**OGGETTO: OSSERVAZIONE ALLA REALIZZAZIONE DI NUOVO ELETTRODOTTO  
A 380 KV IN SEMPLICE TERNA TRA LA ESISTENTE STAZIONE E-  
LETTICA DI COLUNGA (BO) E LA ESISTENTE STAZIONE ELETTRI-  
CA DI CADENZANO (FI) E LE OPERE CONNESSE ALLA REALIZZA-  
ZIONE DELLO STESSO. TRATTA COMPRESA TRA I TRALICCI N. 4 -  
5 - 6 - 7 IN COMUNE DI SAN LAZZARO DI SAVENA (BO)**

L'elaborato TERNA SRIARI10071 - TAV. 2.5.1/II sul quale sono riportati gli esistenti Tralicci della linea elettrica da dimettere e i nuovi Tralicci N. 4 - 5 - 6 - 7,

ALL. "A"

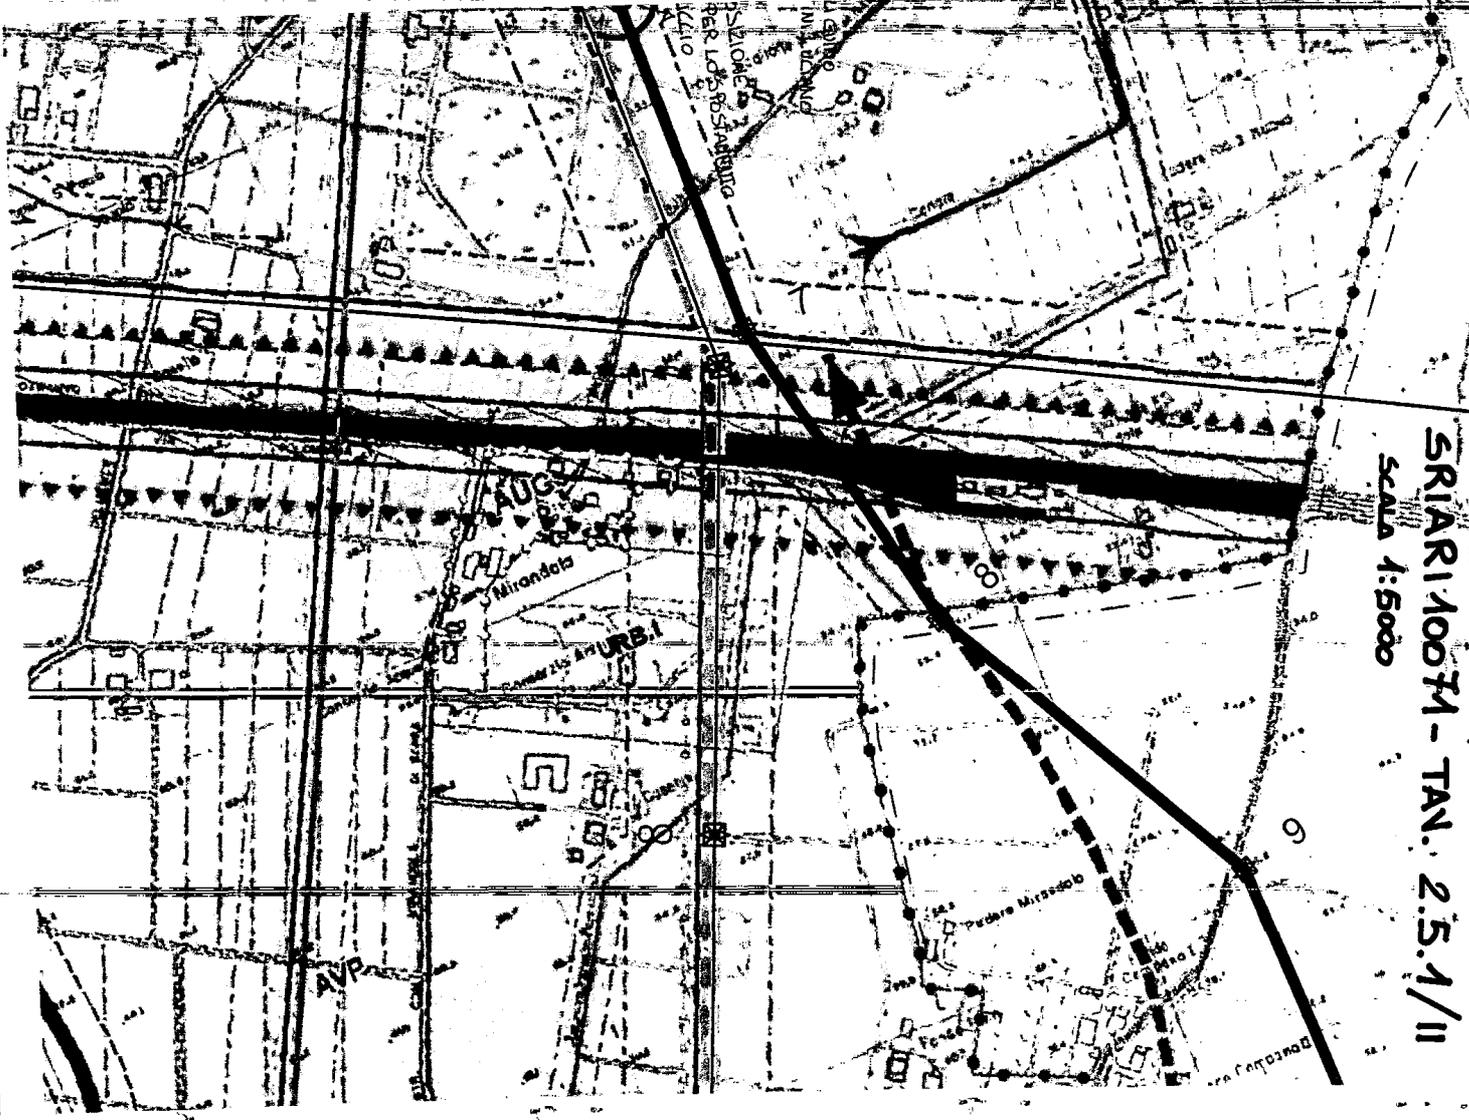
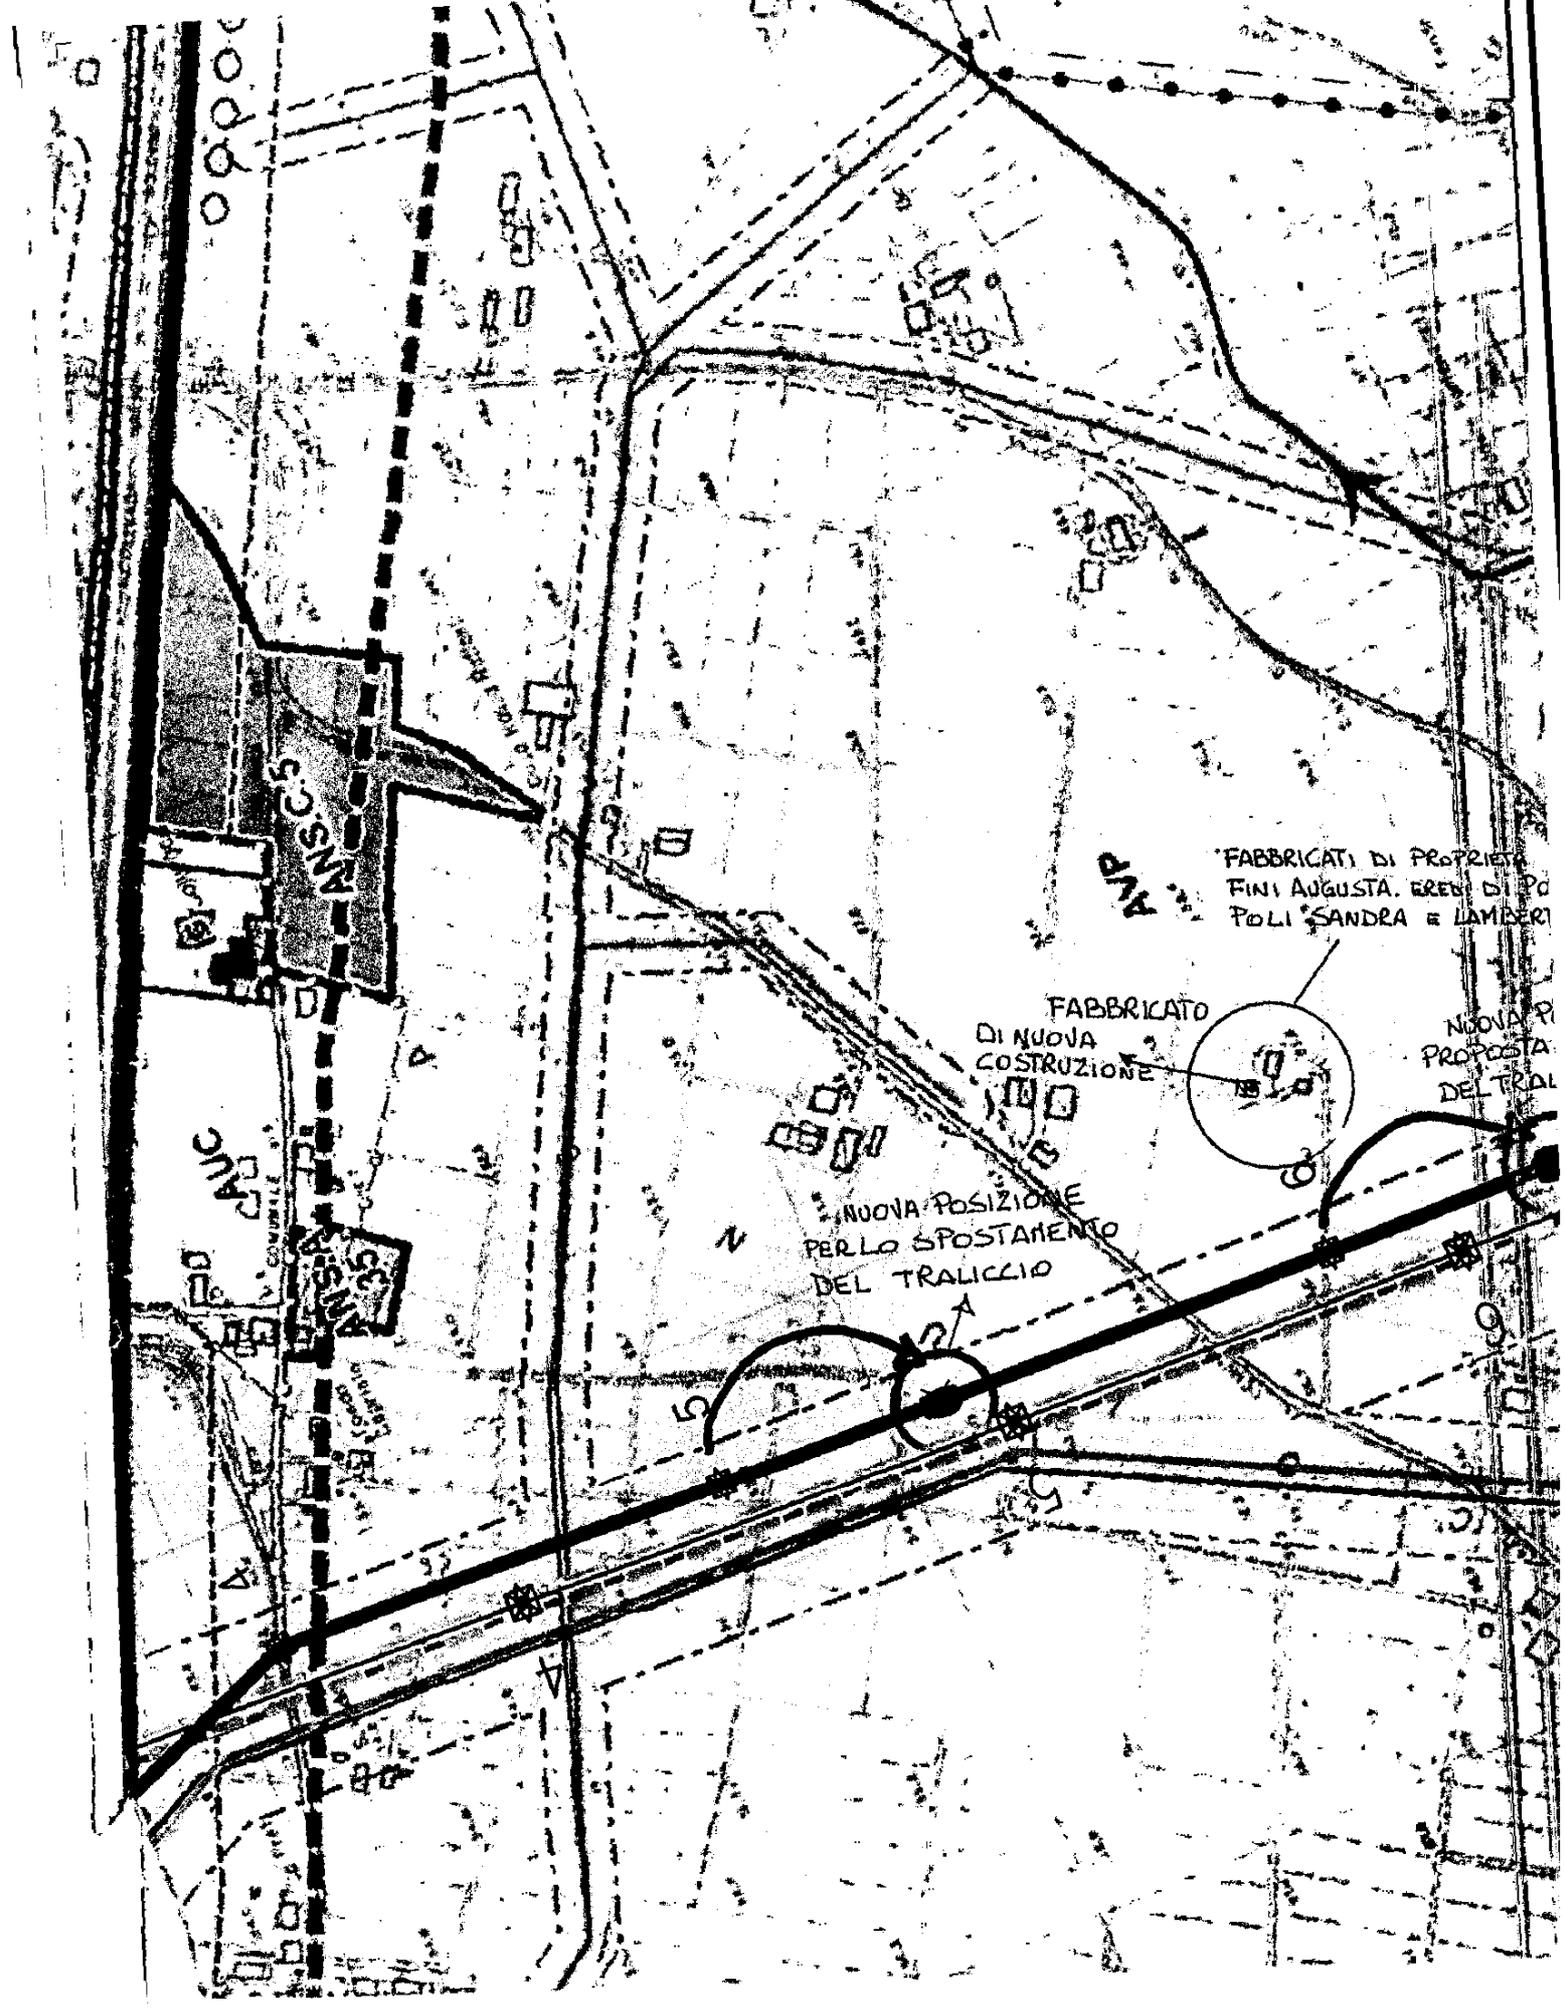
che il traliccio di progetto N. 6 del nuovo Elettrodotto risulta spostato verso Nord rispetto all'esistente Traliccio di circa m. 90 (metri novanta), ed in particolare esso è previsto:

- incombente vicinanza del Traliccio N. 6 sull'unica stradina di accesso ai suddetti fabbricati diramata dalla strada comunale Via Croce dell'Idice;
- il traliccio N. 6 (spostato verso Nord di circa metri novanta rispetto al più vicino esistente traliccio) dominerebbe la visuale dalla porte e finestre del prospetto principale dei fabbricati, in quanto la posizione di progetto del Traliccio N. 6 è molto più vicina a detti fabbricati rispetto all'esistente traliccio.

In alternativa i sottoscritti propongono una nuova dislocazione dei Tralicci N. 5 e N. 6 così come riportato sulle planimetrie estratte dagli elaborati di progetto della TERNA S.p.a. e allegati alla presente osservazione con la lettera "A" e la lettera "B".

Con questa soluzione si ottiene lo stesso risultato perseguito dai progettisti TERNA S.p.a. per il nuovo Elettrodotto scambiando semplicemente la campata di progetto 4 - 5 con la campata di progetto 6 - 7.

La Campata 5 - 6 rimarrebbe di lunghezza invariata ma senza aggravare la esistente servitù in quanto il traliccio N. 6 verrebbe posizionato lontano dal vialetto di accesso di cui in premessa e a margine di campo coltivato (non al centro come l'attuale).

NUOVA POSIZIONE  
PER LO SPOSTAMENTO  
DEL TRALICCIO

NUOVA P  
PROPOSTA  
DEL TRALICCIO
